Reactie- en antwoordnota inspraakreacties voorontwerp bestemmingsplan 'Warten - Oer de Barten'

Het voorontwerpbestemmingsplan 'Warten - Oer de Barten' heeft in de periode vanaf 10 augustus gedurende 6 weken ter inzage gelegen voor het vooroverleg. In het kader van het wettelijk vooroverleg ex artikel 3.1.1. Bro is het voorontwerpbestemmingsplan toegestuurd aan de volgende overlegpartners: Provincie Fryslân, Wetterskip Fryslân, Gasunie, Brandweer Fryslân, Elkien en Liander. Liander heeft aangegeven geen opmerkingen te hebben.

g. Vaarwegenverordening

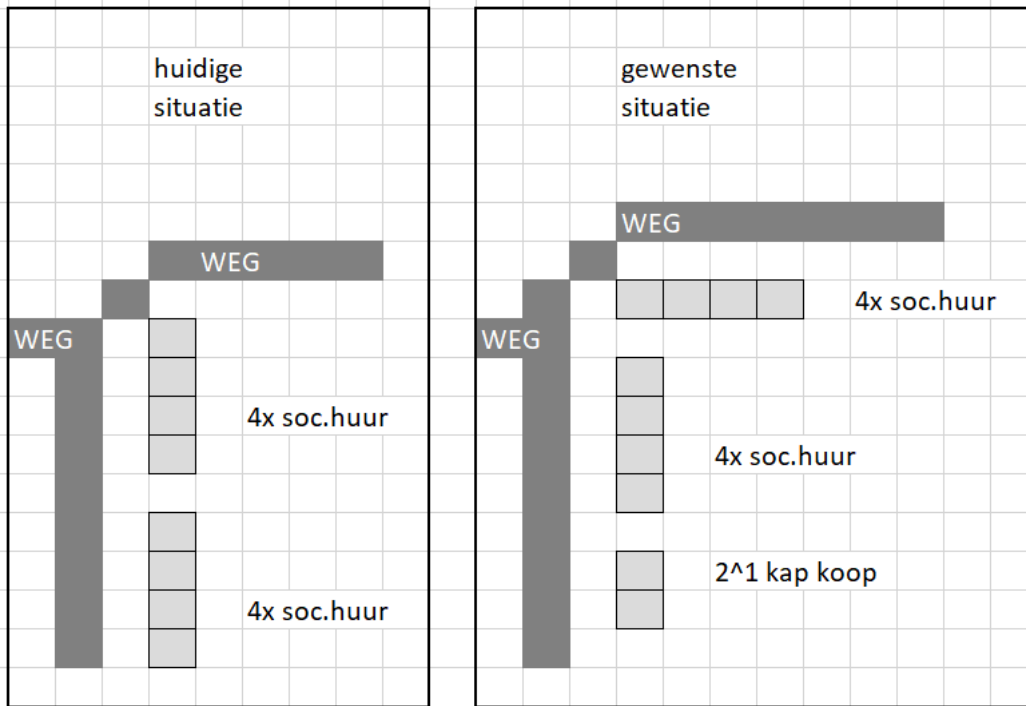
De aantakking op het Wartenster Wiid valt onder de ontheffingsplicht van de Vaarwegenverordening Fryslân 2014, voor zover gelegen binnen de daar van kracht zijnde beheerzone van 10 meter. Wij vragen u in de toelichting van het plan hier aandacht aan te besteden

In paragraaf 3.2 van toelichting is hiervoor een passage opgenomen.
